**CONSOLIDADO DE PREGUNTAS A LA FCT RECIBIDAS
DURANTE EL ESTUDIO DE SECTOR**

Fecha 29/07/2015

Las siguientes preguntas se recibieron durante el desarrollo del Estudio de Sector para Contratar el "Suministro, instalación, configuración, migración y puesta en marcha, incluyendo soporte técnico de una solución de hyperconvergencia tecnológica del hardware y software para el ICBF".

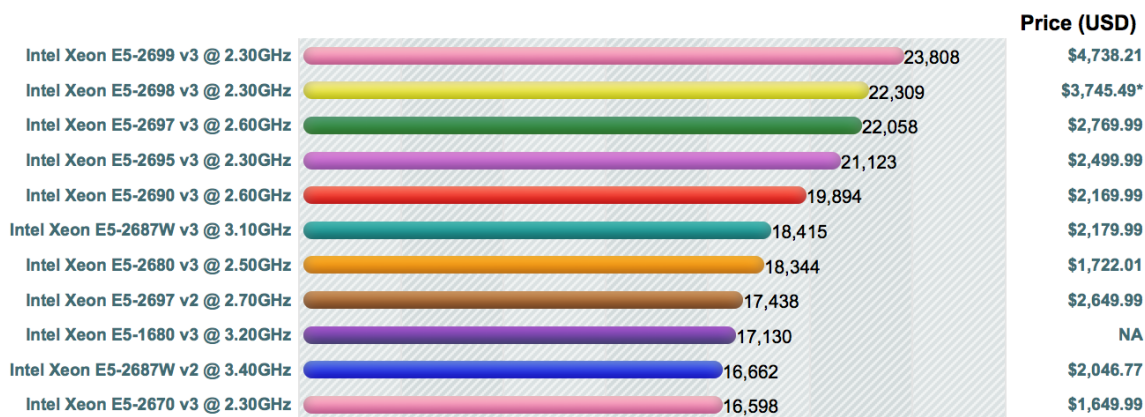
Sugerimos a la entidad no limitar este valor, ya que los oferentes podrían trabajar con procesadores que poseen menos cores y que podrían dar un mejor rendimiento en la solución.

Ninguno de los procesadores High End Intel version 3 en el Mercado cumple con los requerimientos, ya que el unico procesador de 16 cores corresponde al E5-2698V3 y tiene una velocidad de reloj de 2.3 GHz y la entidad solicita en sus terminos una velocidad de reloj de 2.5 GHz. A continuacion los enlaces en los cuales soportamos esta afirmacion.

Se realiza la siguiente modificación al numeral 6.2.2. CARACTERÍSTICAS DE NODOS, SERVIDORES O APPLIANCE quedando de la siguiente manera:

- Mínimo dos procesadores físicos Intel Serie E5-2600v3 @ 2.3 GHz o superior.
- Mínimo 16 cores por procesador físico.
- Mínimo 192 GB RAM DDR4 o superior. Con crecimiento mínimo de 2 TB en memoria RAM para el TOTAL de los nodos, appliance o servidores ofertados.
- Contar con capacidad RAW mínimo de 4 TB de almacenamiento tipo DAS (Direct Attached Storage).
- Contar con capacidad RAW de mínimo 1600 GB de almacenamiento en discos de estado sólido.
- Deberá tener mínimo 2 adaptadores de interconexión de 10GBASE-T. Debe incluir todos los cables o componentes necesarios para su instalación.
- Debe contar con una interface o mecanismo de conexión para administración remota.
- Debe contar con fuentes de poder y ventiladores redundantes.
